## 特定廃棄物管理施設の変更に係る設計及び工事の方法の認可申請書に係る追加説明について

令和2年11月11日  
国立研究開発法人日本原子力研究開発機構  
大洗研究所 環境保全部

## 1. 廃棄物管理設備本体の管理施設の一部変更（遮蔽スラブ）

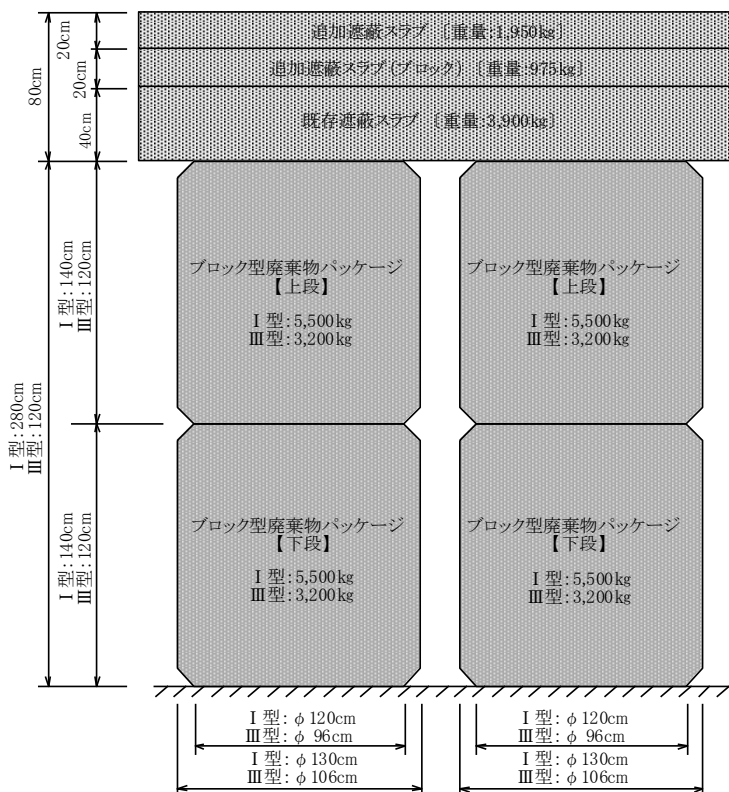
今回の遮蔽スラブの追加に伴う積載荷重の増加による地盤、基礎、床、廃棄体の耐荷重等の設計に係る評価結果について、説明すること。

遮蔽スラブを追加設置した後の床にかかる最大荷重は、施工方法により重量が最大となる組合せから床が受ける単位面積当たりの荷重を算出し、廃棄物管理事業変更許可書に記載している構築物の設計条件である常時接地圧と比較した。その結果、遮蔽スラブの追加設置に伴う床面に作用する単位面積当たりの荷重は、常時接地圧を下まわっていることから、地盤、基礎、床については問題ない。また、ブロック型廃棄物パッケージについては、下部のブロック型廃棄物パッケージが受ける荷重を算出し、ブロック型廃棄物パッケージの一軸圧縮強度（基準強度）を比較した。その結果、ブロック型廃棄物パッケージが受ける荷重は、基準強度を十分下回っていることから、ブロック型廃棄物パッケージの耐荷重は問題ない。

固体集積保管場 I に集積するブロック型廃棄物パッケージ 2 種類 (I 型及び III 型) 及び上部に配置する遮蔽スラブ並びに今回追加設置する遮蔽スラブの施工方法を別図 1 ～別図 3 に示す。これらのうち重量が最大となる施工方法 (以下「ユニット」という) から、最大荷重を算定する。

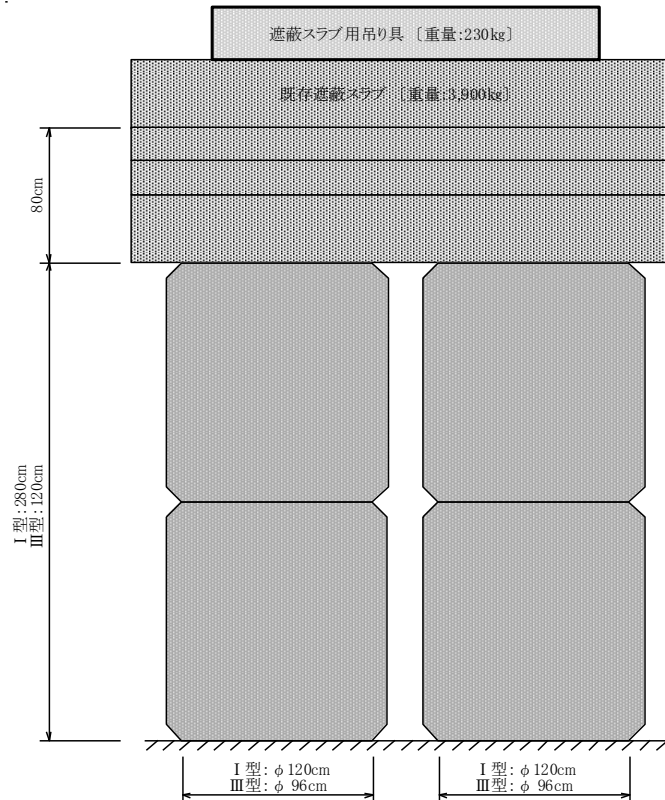
今回の遮蔽スラブの追加に伴い、積載荷重の増加による床やブロック型廃棄物パッケージへの評価を行ったが、短期の荷重については評価していなかった。

固体集積保管場 I に遮蔽スラブを追加設置した後の上部に遮蔽スラブ（J型）を遮蔽スラブ専用吊り具とともに仮置きする。この際、床に接する面積から、床にかかる単位面積あたりの荷重を算定し、構築物の設計条件である常時接地圧と比較する。

1-2(1)に示す計算モデルの上部に、最大重量の遮蔽スラブ（J型 3,900 kg）1枚を遮蔽スラブ専用吊り具（230 kg）とともに仮置きした場合を想定した。

図1 遮蔽スラブの隙間のモデル化

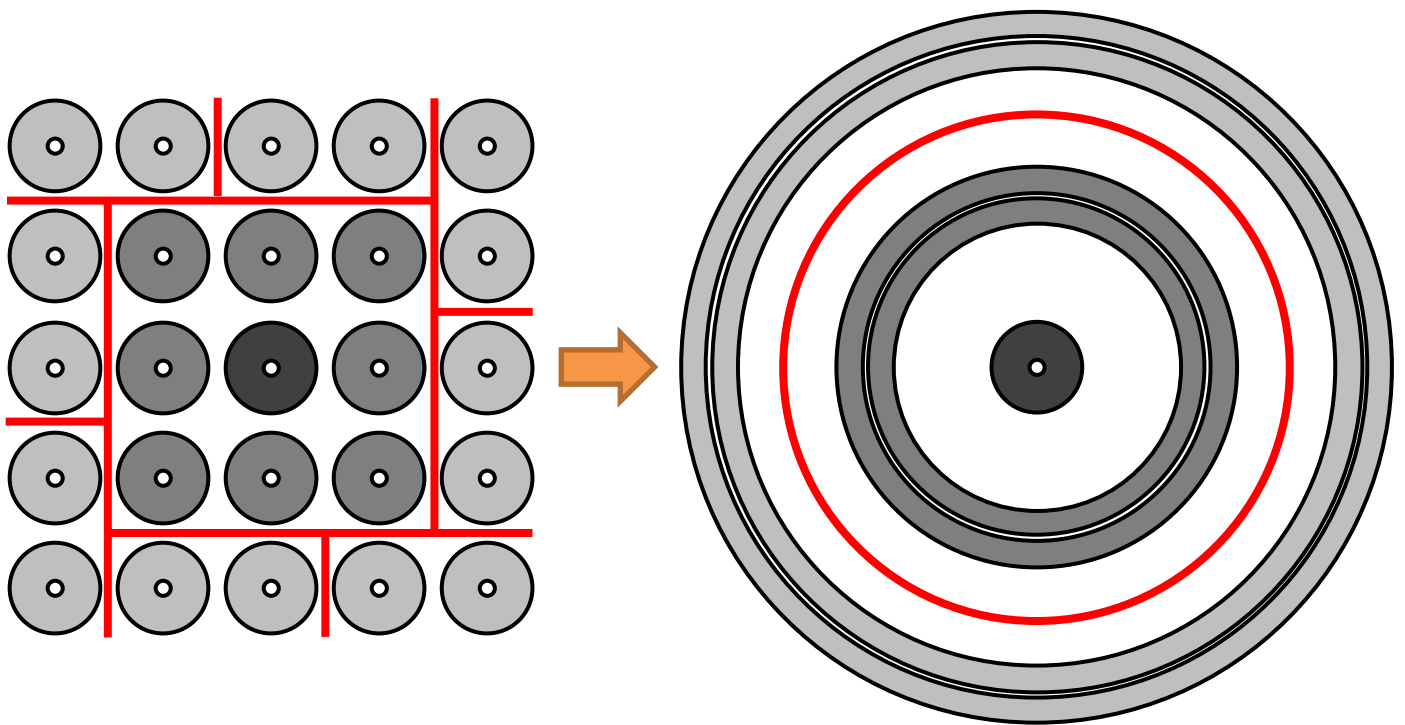
遮蔽体（遮蔽スラブ、空容器）の形状、施行状態（隙間の有無等）を考慮した被ばく評価（直接線、ストリーミングの評価等）について説明すること。

計算がR Zモデルであることから、図1に示すとおり、ブロック型廃棄物パッケージの周囲の廃棄物（空容器）と同様、遮蔽スラブの隙間をリング状にする。

この場合、遮蔽スラブの隙間は隣接する廃棄物との中間点の上部にあるとし、この中間点から内側へ向かって隙間の半分の幅の位置をリングの内径とする。

このリングの内径を基に、隙間の面積を保存するようにリングの外径を求める。
